## 监 理 通 知 单

工程名称：山东思能达能源有限公司新汶工业园 5.7MWp 屋顶分布式光伏发电项目

编号：SND-ZHJL-TZ-013

事由：关于接地扁铁安装工艺相关事宜

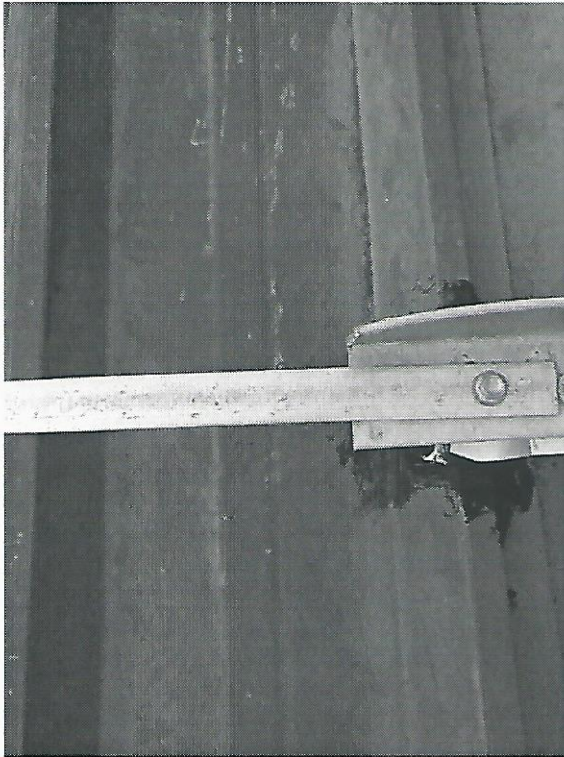
本项目中接地扁铁安装的要求：扁铁平行于横梁侧面，与横梁接触面超过十公分，打两颗燕尾螺丝铆紧。

现场巡查发现有部分接地扁铁安装时未按工艺安装，出现接触面不足、少打螺丝、扁铁垂直于横梁的情况。

现要求施工队按施工工艺进行施工，将已经安装的接地扁铁进行检查，不按工艺安装的拆除重装，并在两日内提交回复单。
